Низкий порог в дверной серии VP-02

Сечение нижнего притвора двери с низким порогом VP 02-205

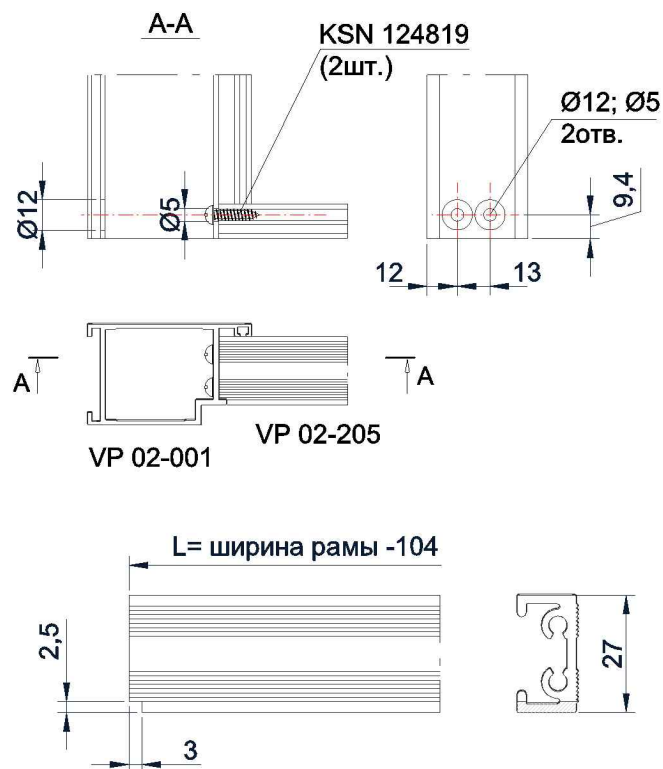
В холодную дверную серию VP-02 добавлена позиция VP 02-205 (низкий порог).
 Высота порога составляет 14мм, что соответствует требованиям СП 59.13330.2016
 "Доступность зданий и сооружений для маломобильных групп населения".
